**RECUPERO AMBIENTALE E FUNZIONALE DI CAVE  
DISMESSE AI SENSI DELL'ART. 25 COMMA 3 DELLE  
N.T.A. DEL VIGENTE REGOLAMENTO URBANISTICO**

**PREVISIONE DI IMPATTO ACUSTICO  
DELLA COLTIVAZIONE DI AREA DI CAVA**

**INTEGRAZIONE  
Prot. AR.01.03.34/4.4**

**Minuto Gioacchino Srl  
Via Filippo Corridoni, 64/A  
50134 Firenze**

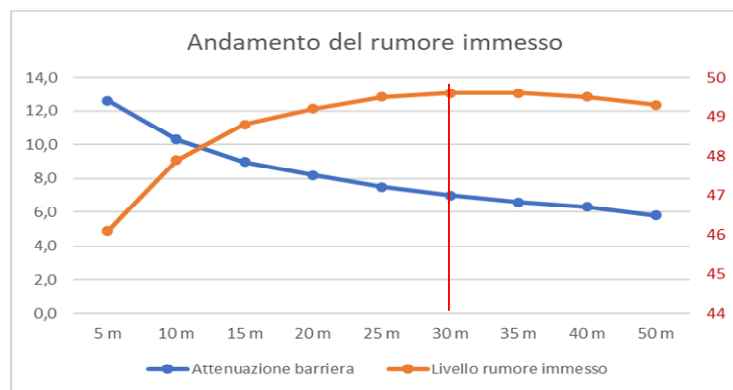
Le stime sono effettuate considerando la propagazione per divergenza geometrica (su terreno completamente assorbente), senza considerare eventuali effetti barriera prodotti dal materiale di scotico accumulato ai confini dell'area (effetto presente nelle fasi di coltivazione e in parte di ripristino), ma considerando un abbattimento di 8 dB dovuto "alle scarpate e altre asperità e vegetazione dell'area". Questo ultimo fattore di abbattimento, estremamente elevato 8 dB, non risulta giustificato nella relazione; in assenza di tale fattore di riduzione si avrebbero criticità al recettore B per tutte le fasi e potenzialmente al recettore G nella fase di scotico e ripristino, criticità non quantificabile in quanto introdotta una attenuazione (legata sia al materiale di scotico che all'abbassamento del piano di coltivazione) non motivata tecnicamente; quindi, pur concordando nella presenza di tale effetto di abbattimento si riconferma che non ne è motivata la quantificazione in 8 dB (nel precedente contributo si era infatti chiesto che gli effetti barriera dei cumuli di scotico venissero motivati in base a posizione, altezza barriera, distanza barriera-recettori con opportuni calcoli; tale esigenza è ora presente anche per gli effetti scarpata introdotti);

Si tratta di un valore medio di attenuazione tenuto conto delle possibili distanze di lavoro dei mezzi dalla barriera.

A questo proposito si precisa che il calcolo dell'efficacia della barriera è stato eseguito applicando la formula di MaeKawa dopo aver determinato il numero di Fresnel.

$$\Delta L_{BAR} = 10 \log (3 + 20N)$$

Nell'applicare tale formula si trascura, a favore della quiete, l'effetto dell'ulteriore riduzione del rumore dovuto allo spessore della barriera come previsto dall'espressione di MaeKawa-Fujiwara stimato in circa 0,8-1,0 dB.

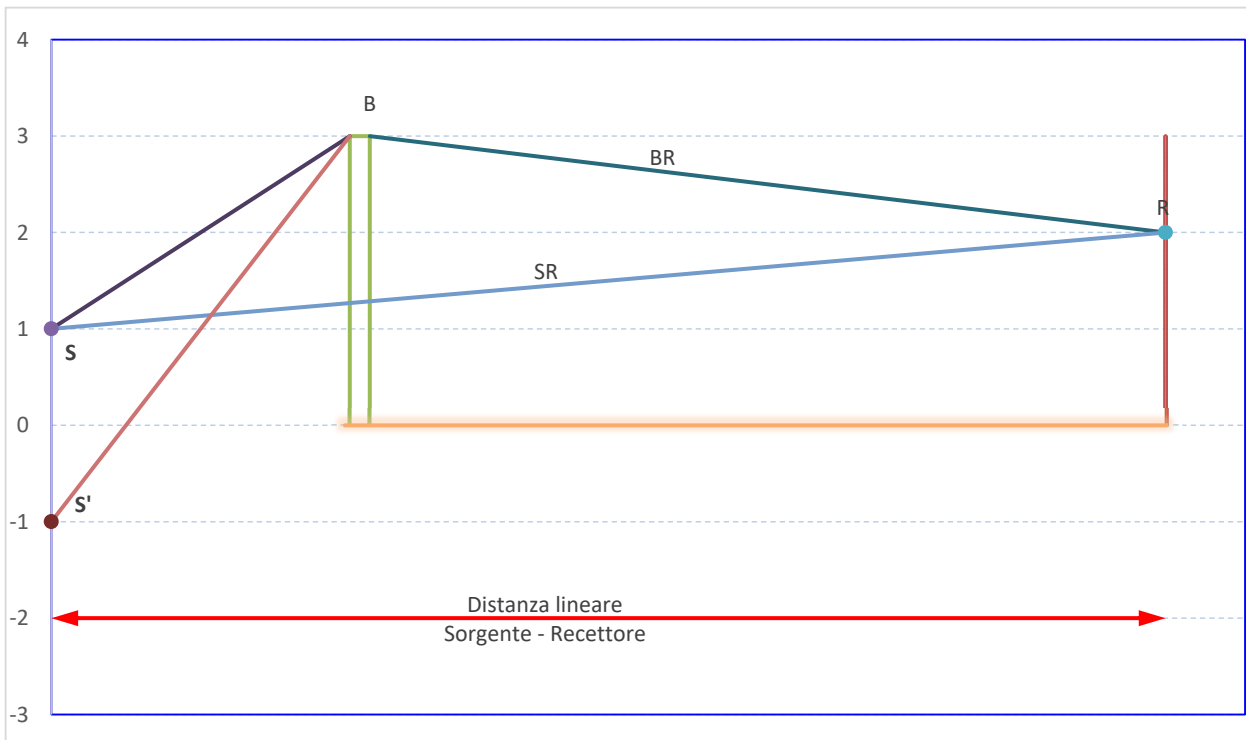
La documentazione integrativa non riporta una nuova cartografia delle distanze dei recettori dalle varie aree di coltivazione e ripristino per cui si presume sia valida quella della documentazione del 2019. Laddove tuttora valida tale planimetria si ritiene che non sia stata chiarita l'incongruenza sulle distanze dichiarate dei recettori dall'area di cava sulle quali sono basate le stime; nello specifico si era già dedotto dalla prima documentazione che le distanze sono differenziate per le fasi di scoperchiatura-coltivazione (linea verde) e ripristino (linea viola), ma dalla cartografia tali distanze non sono graficamente coerenti: ad esempio se la distanza di B dall'area di coltivazione è 103 m la distanza dalla linea viola dell'area di ripristino sembrerebbe non potere essere superiore a circa 30 m (non coerente con gli 80 m dichiarati); a meno che parti dell'area di ripristino (linea in viola) siano già completamente ultimate e non saranno oggetto di ulteriori lavorazioni e quindi le distanze andranno precisate rispetto alle effettive aree di ripristino (come sembrerebbe dall'esame delle altre tavole 3.1 e 4.0 allegate al progetto); in tale caso andranno aggiornate le distanze anche sulla cartografia della documentazione di impatto acustico e se necessario le stime basate su tali distanze.

L'incongruenza delle misure con i confini riportati negli elaborati grafici è dovuta al fatto che le aree "formalmente" interessata dalle attività rispetto a quelle "effettivamente" interessate dalle attività sono diverse.

Pertanto, le misure riportate rispetto al recettore B, sono relative alle effettive distanze interessate dalle attività in relazione alla morfologia del terreno e non dal limite dell'area tracciato (si riporta un particolare relativo al recettore B).

In tutti i casi, prima dell'avvio del lavoro sarà provveduto a verificare le effettive distanze di lavoro in modo da valutare la necessità di innalzamento dell'altezza delle barriere previste o, in caso di brevissima durata del superamento dei livelli, sarà provveduto a richiedere specifica deroga.
